Mesures de mitigation proposés – autoroutier (p137-140)

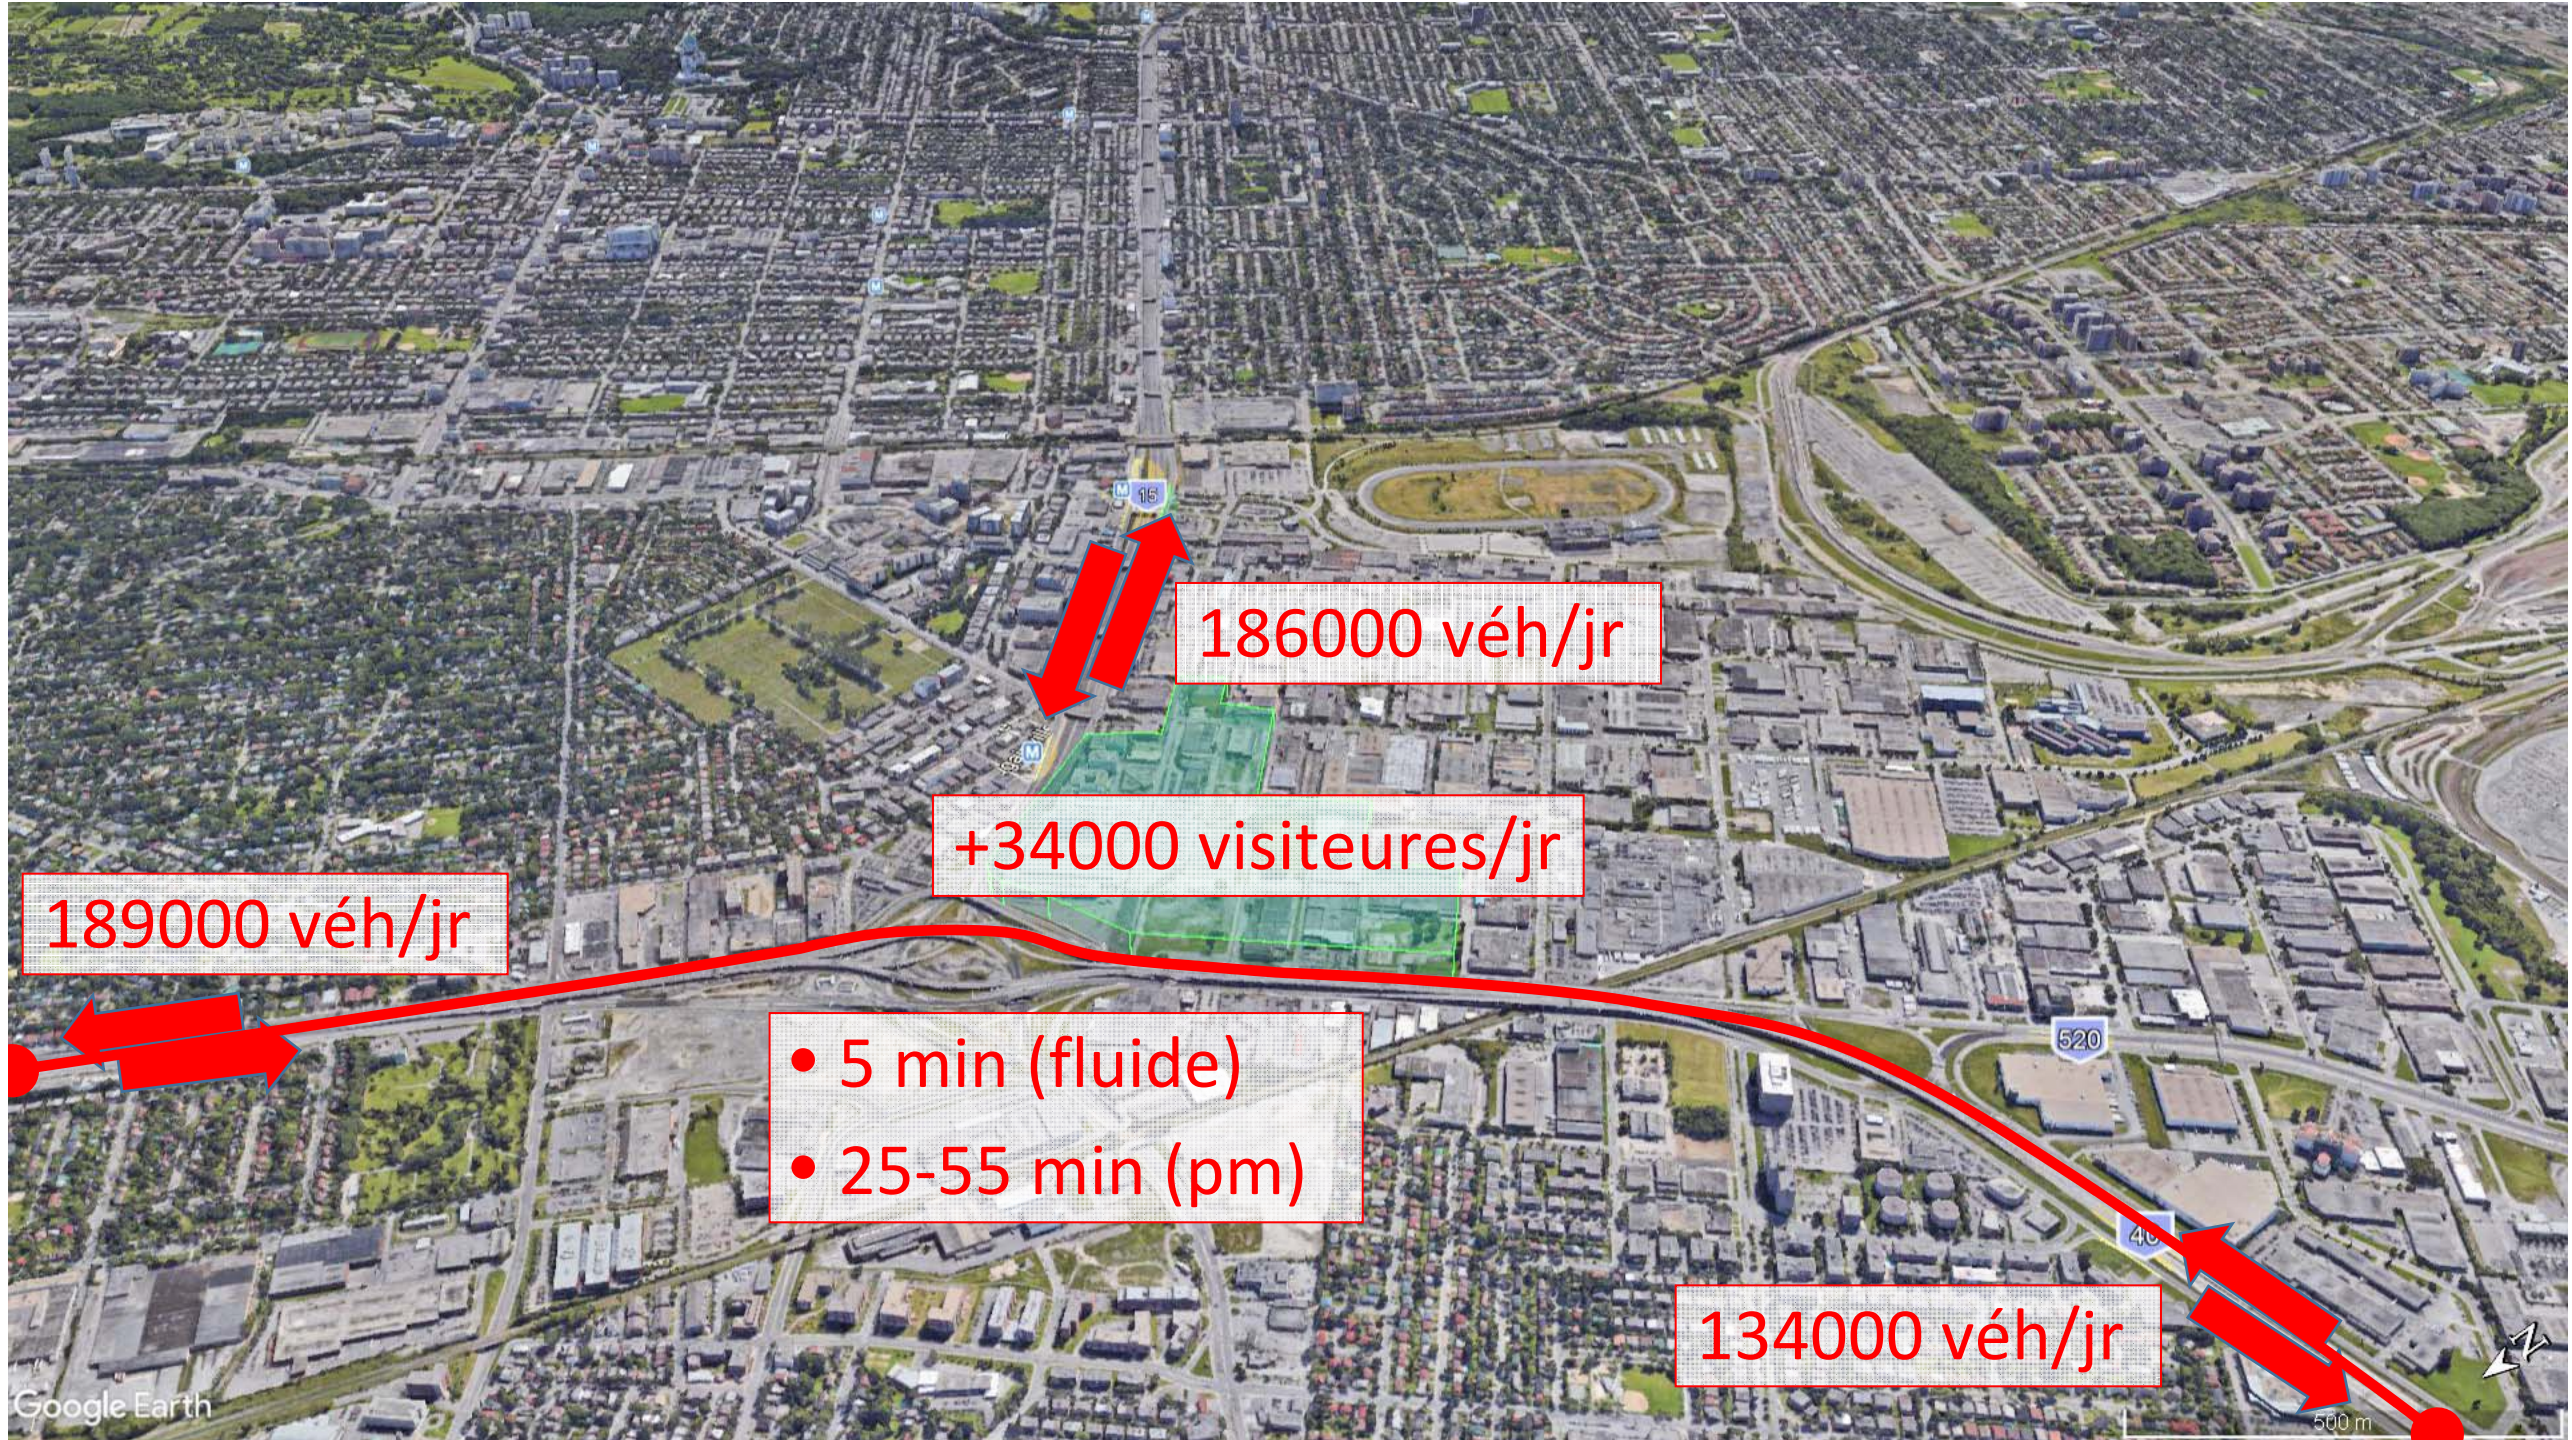
“...fluidifier la bretelle...”

“...capacité d’accepter les nouveaux débits...”

“...élargissement...”

“...fluidifier le boul...”

“...augmentation de capacité...”

“...fluidité...”

“...élargissement...”

“...fluidifier complètement le secteur...”

Axes de transport collectif et actif structurants et robustes

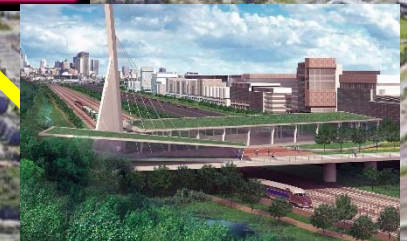
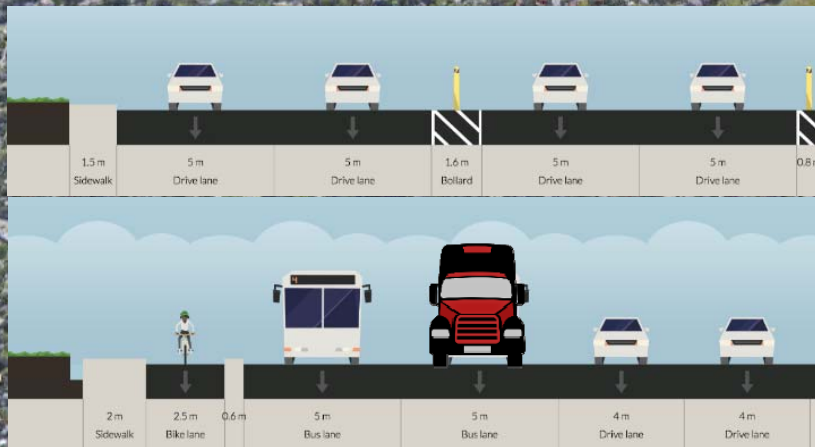
“Repenser l’urbanisme à haut niveau de tout le secteur.”

retisser le secteur..... à l’échelle **humaine**
arrêter de chercher l’illusion de “fluidité”
véh/hr → **personnes / hr / m² / \$ / tCO₂**

Dalle-parc

Recouvrir la 15

Voies réservées robustes
Boulevard urbain
